Oprava mostu ev.č.1911-4 za Chrástem

Most ev.č.1911-4 (Most přes trať Zdice - Protivín u Březnice)

Změnový list

**o projednání ocenění soupisu prací a ceny stavebního objektu/provozního souboru (SO/PS)
pro všechny skupiny - pro ZBV číslo: 4**

Objednatel:	STRABAG, a.s. Obec: Chrást, Heršpolsko, Březnice	Kraj:	STŘEDOČESKÝ
Akce:	MOST EV. Č. 1911-4, ZA CHRÁSTEM	Datum:	07/2018
Část:	ČÁST 400 - PŘÍSLUŠENSTVÍ	Souprava:	Č. přílohy
Příloha:	ÚPRAVY POD MOSTEM		407

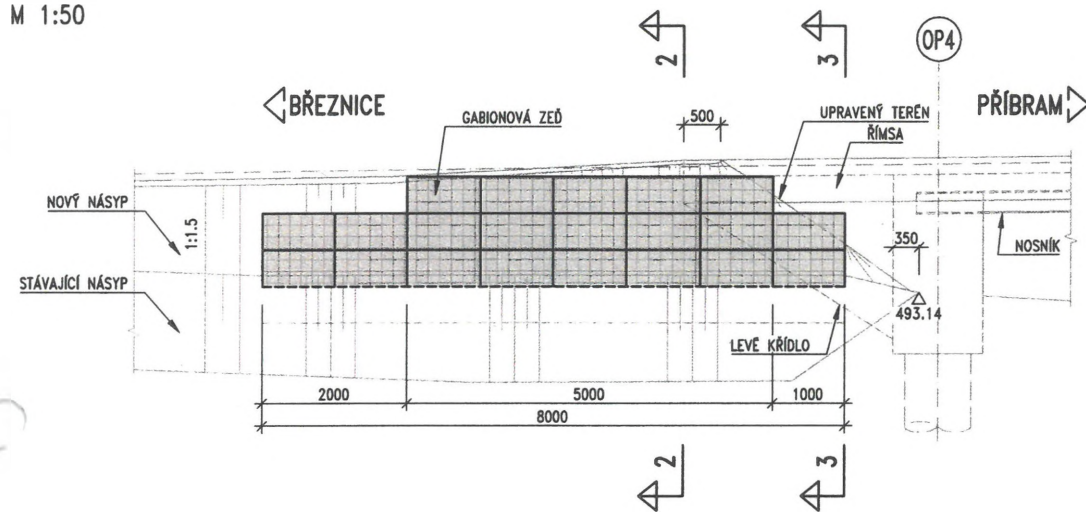
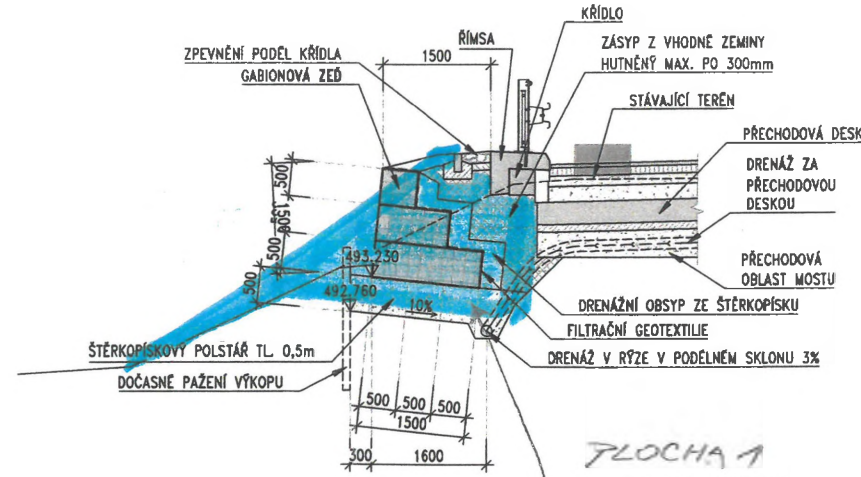
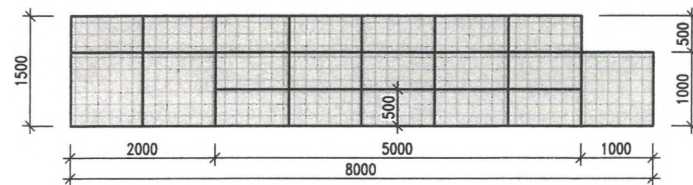
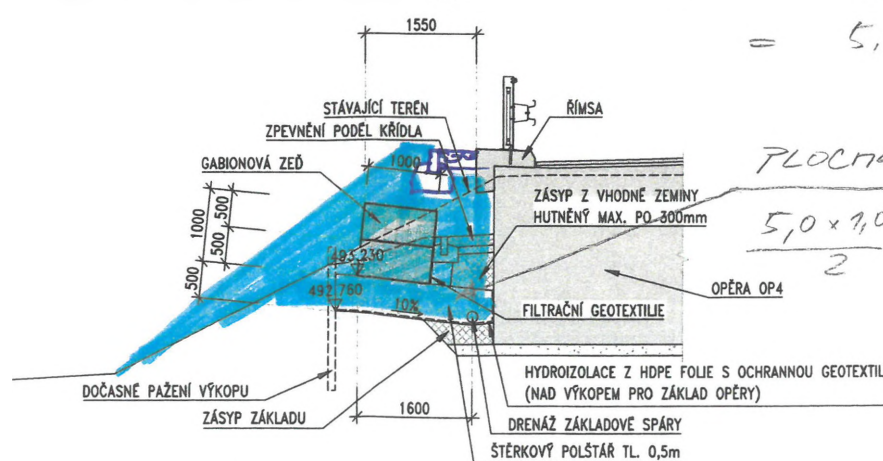
OBJEM ZÁSYPY PRAH KŘÍDLO
OP4 LEVÁ STRANA
 $(5,0 + 4,6) / 2 \times (8,0 + 9,5 + 1,5) \times 1,2 = 63,360$
KONCEPT

Zhotovitel na základě skutečného stavu stavby po provedení zásypů navrhl zrušení gabionové zdi na levé straně opěry OP4. Místo gabionové zdi lze provést svahovaný kužel z nenamrzavé zeminy velmi vhodné do násypů.
